Stellungnahme des VCD Brandenburg e.V. Kreisgruppe Brandenburg an der Havel zur Entwurfsplanung Verkehrsplanung Ersatzneubau Brücke Altstadtbahnhof B1/B102 und Umbau Knotenpunkt B1/B102 am Altstadtbahnhof / Zanderstraße / Magdeburger Straße

Zu einzelnen Punkten im Entwurfsplan:

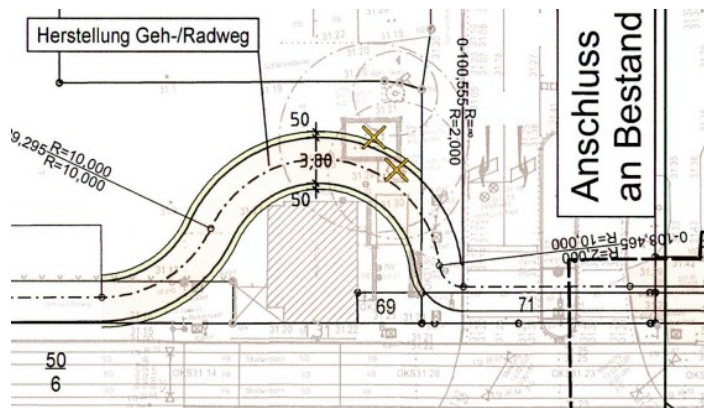
1. Die südliche Rampe von der Zanderstraße zur Magdeburger Straße sollte erhalten bleiben, die im Plan vorgesehene Neuanlage in nur minimal veränderter Position halten wir für unnötig. Die bestehende Rampe mitsamt Begrünung und Durchlass für Rad- und Fußweg erfüllt die geforderten Funktionen; der Erhalt trägt dazu bei, die Baukosten zu reduzieren.

Ausschnitt 1 Nördliche Fuß- & Radverkehrsrampe

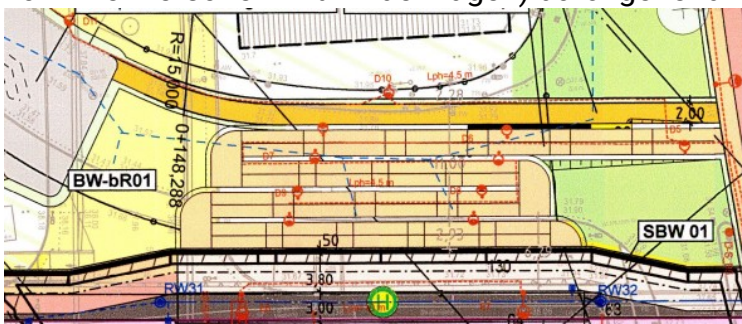
4. Die Führung der Rampen nördlich und südlich der Haltestellen im Brückenverlauf mit mehrfachen 180°-Kurven ist allgemein konfliktträchtig für eine Vielzahl von mobilitätseingeschränkten Verkehrsteilnehmern wie z.B. Rollstuhlfahrern oder Fußgängern, die einen Kinderwagen oder ein Fahrrad schieben. Die Rampen sind offenbar nur für Fußgänger ausgelegt, obwohl sie künftig auch von Radfahrenden genutzt werden, z.B. von Radfahrenden mit Quelle oder Ziel Bahnhof Brandenburg Altstadt. Für die (auch schiebende) Nutzung durch ein Fahrrad mit Anhänger oder ein Lastenrad sind die Rampen vollkommen ungeeignet. Die Rampen müssen so ausgelegt werden, dass eine solche Nutzung und auch Begegnungsverkehr (z.B. von zwei Personen mit Kinderwägen) durchgehend möglich sind.

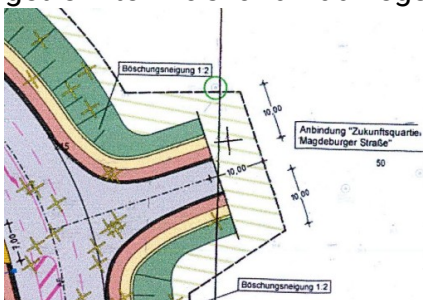
5. Die Anbindung des zukünftigen „Zukunftsquartiers Magdeburger Straße“ ist ohne eine geeignete Querung für den Fuß- und Radverkehr geplant. Hier ist entweder eine Schutzkreuzung mit Lichtsignalanlage oder eine geradlinige Führung des getrennten Fuß- und Radwegs mit Aufpflasterung vorzusehen.

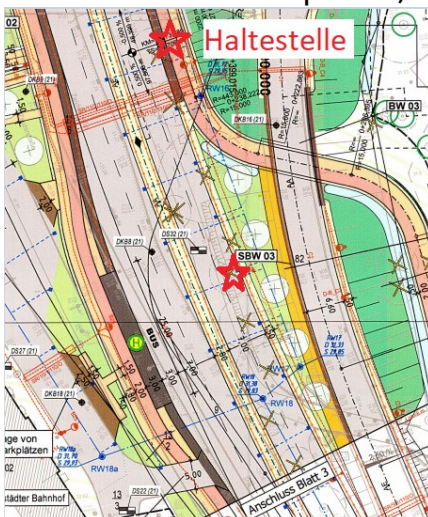
6. Auf Höhe des Altstädtischen Bahnhofs sind beidseitig der Zanderstraße barrierefreie Bushaltestellen für den Schienenersatzverkehr, Nachtbusse, Sonderlinien usw. zu planen, welche nicht im Konflikt zum Radverkehr stehen.

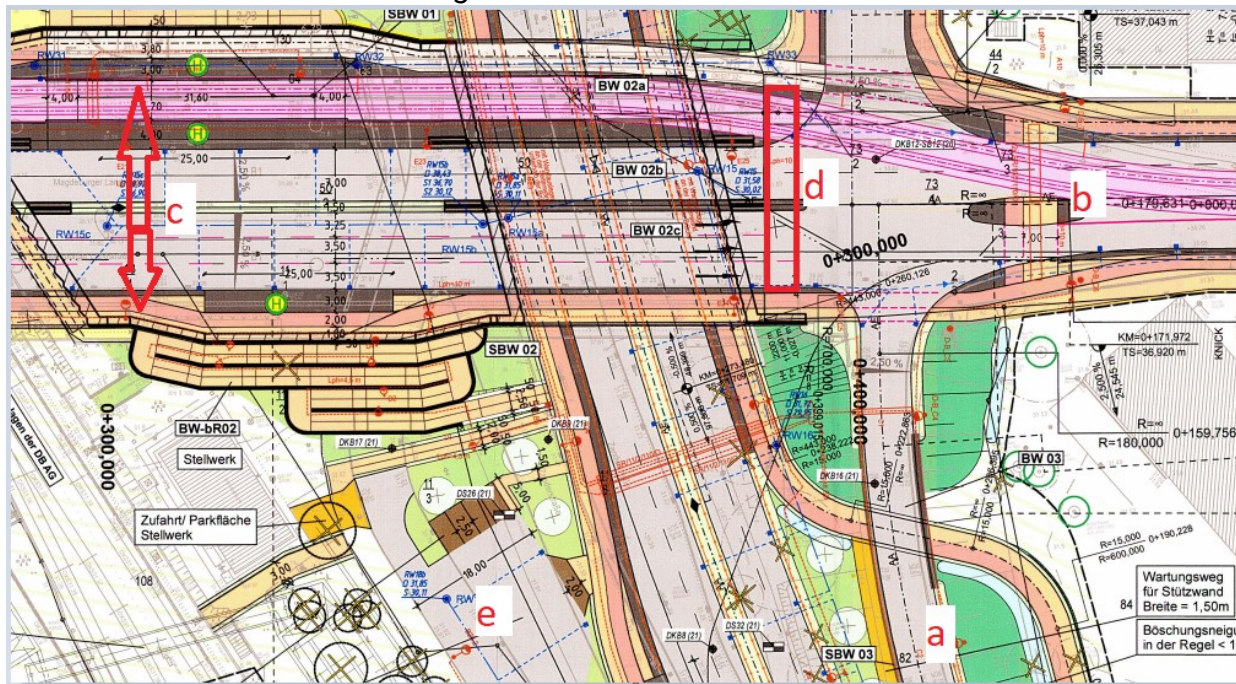
- b. Die Mittelinsel für den Fuß- und Radverkehr auf der Magdeburger Straße ist zu kurz.
- c. Es gibt keine Querungsmöglichkeit für Fußgänger auf der Brücke – wie kommen Umsteiger von der Bushaltestelle auf der Südseite zur Straßenbahn-Haltestelle?
- d. Der Knotenpunkt im Verlauf der Magdeburger Straße benötigt eine 4-armige Lichtsignalanlage, um eine bedarfsgerechte Fuß- und Radwegeführung herzustellen. Insbesondere ist hier der künftig zu erwartende stadteinwärtige Verlauf der Haupttradrouten II [siehe 3 und 4].
- e. Es fehlt eine Fahrradabstellanlage im Umfeld des Altstadtbahnhofs.

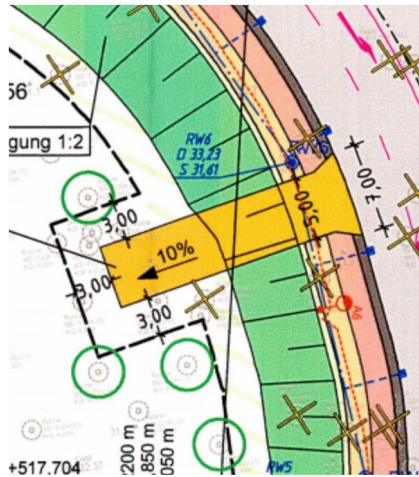
- f. Der vorfahrtsberechtigten Geh- und Radweg entlang der „neuen Europakurve“ wird durch eine „Einfahrt zur Grünfläche“ (gegenüber Einfahrt "Zukunftsquartier Magdeburger Straße") unnötig unterbrochen. Diese Einfahrt ist sowohl verkehrsrechtlich als auch von der verkehrlichen Bedeutung nachrangig gegenüber dem Geh- und Radweg entlang der „neuen Europakurve“, und das sollte die Infrastruktur auch deutlich machen. Der gleiche Fehler wurde ebenfalls am neu gebauten Teil der Spittastraße begangen, hier erwarten wir eine umgehende Korrektur.

Abbildung 2 Geschützte Kreuzung –Best Practice in den Niederlanden

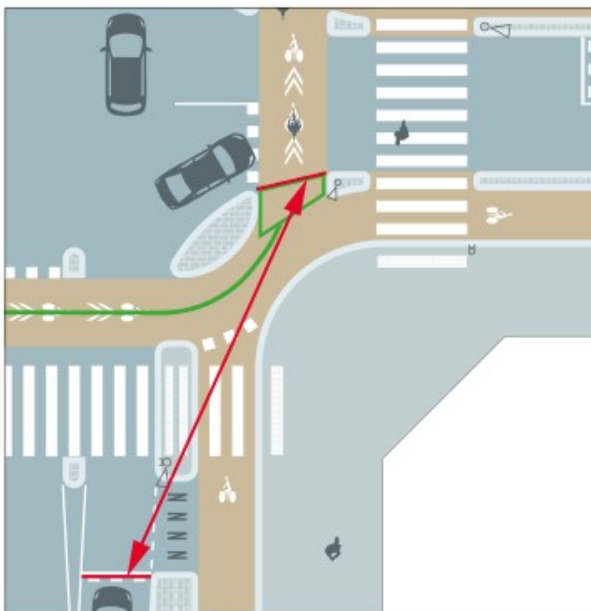
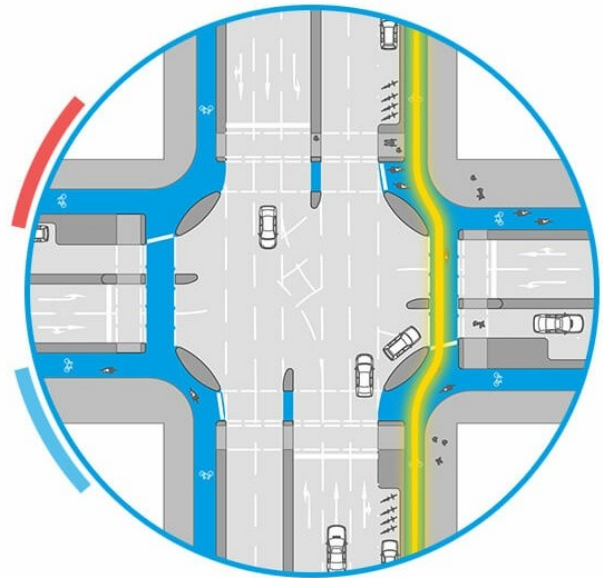
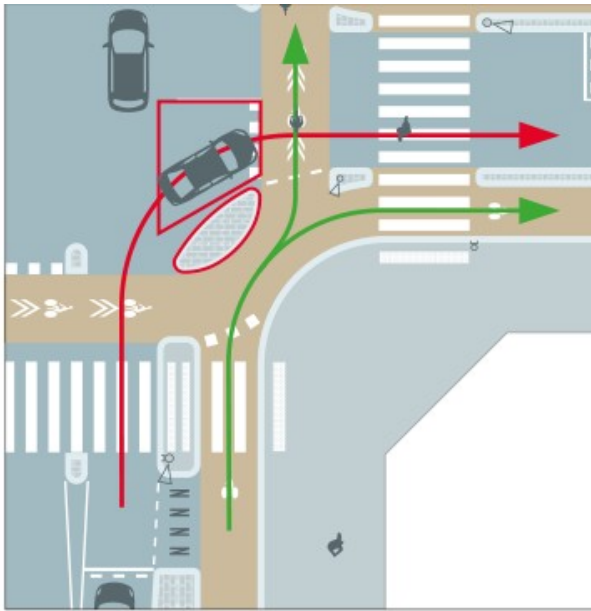
- Bei der Gestaltung aller Knotenpunkte im Projekt sollte außerdem ein „Kreuzungsdesign auf niederländische Art“ verwendet werden, welches geschützte Kreuzungsbereiche für alle Verkehrsteilnehmer vorsieht („Schutzkreuzung“; siehe [Abbildung 2](#)). Damit verbunden sind Radwegbreiten, die auch Überholmanöver ermöglichen, sowie ausreichend große Aufstellflächen an Lichtsignalanlagen. Ein solches Kreuzungsdesign gewährleistet eine deutliche Reduzierung der Abbiegegeschwindigkeiten, führt zu besseren Sichtbeziehungen zwischen KFZ und Fuß-/Radverkehr, und beugt somit insbesondere schweren Unfällen mit LKW vor. Wir möchten an den Unfall an dem vor wenigen Jahren neu gestalteten Knotenpunkt Rathenower Landstraße (B102) / Upstallstraße erinnern, bei dem ein 10-jähriges Mädchen, das sich regelkonform verhalten hatte, von einem abbiegenden LKW-Fahrer überrollt wurde und das wenig später verstarb. Der LKW-Fahrer fuhr beim Abbiegen mit einer Geschwindigkeit von 16km/h [5].
